改善箇所説明図

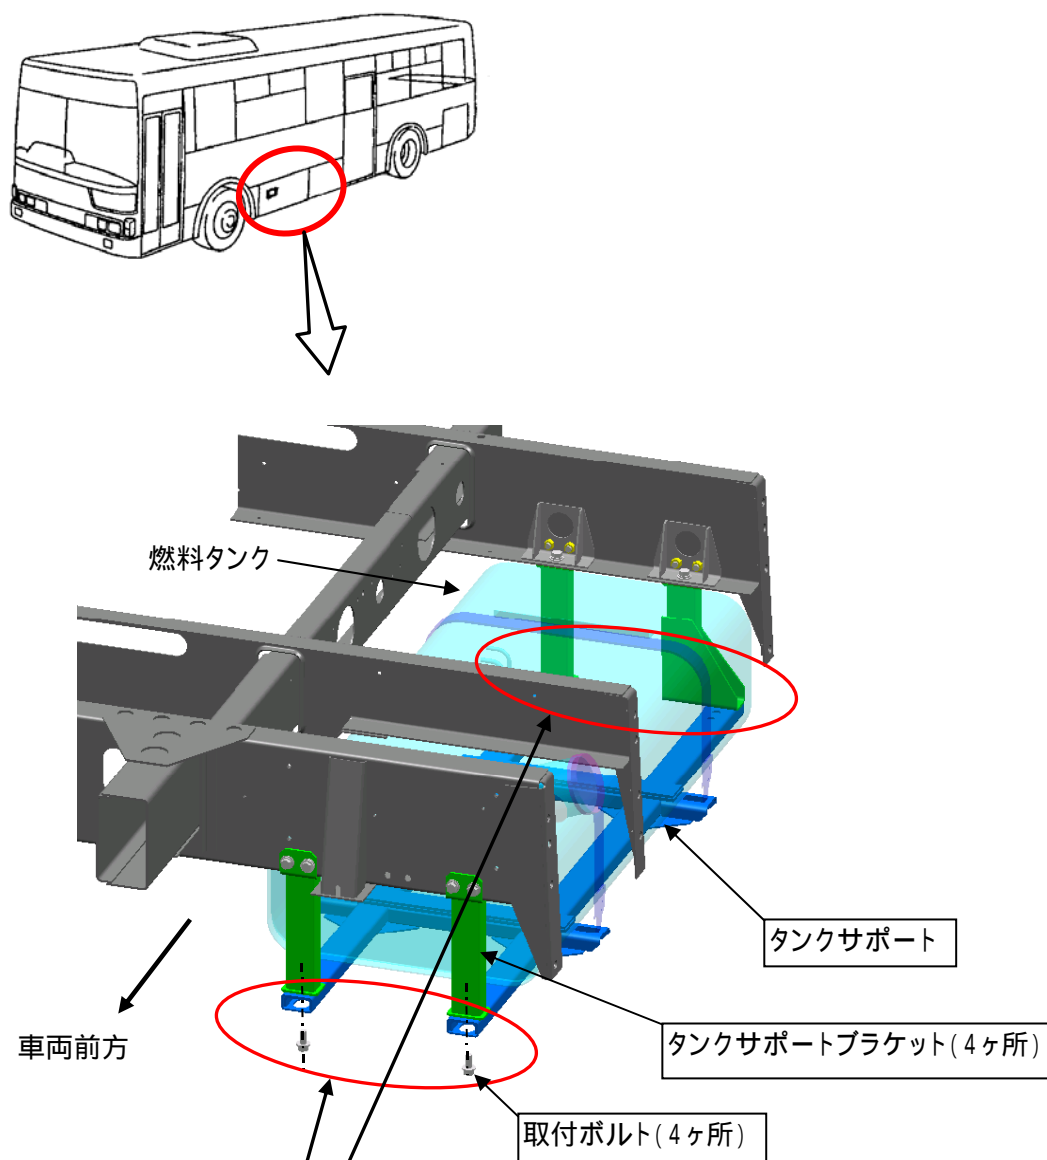
基準不適合発生箇所

燃料タンクを横置き式から縦置き式に変更した車両において、燃料タンクを車体に固定する金具（タンクサポート、タンクサポートブラケット）の取付ボルトの強度が不足しているため、走行時の振動等により当該ボルトが折損するものがある。そのため、そのままの状態で使用を続けると、当該金具が外れ、最悪の場合、燃料タンクが脱落するおそれがある。

改善の内容

全車両、タンクサポート、タンクサポートブラケット及び取付ボルトを対策品と交換する。

注：□ は交換部品を示す。
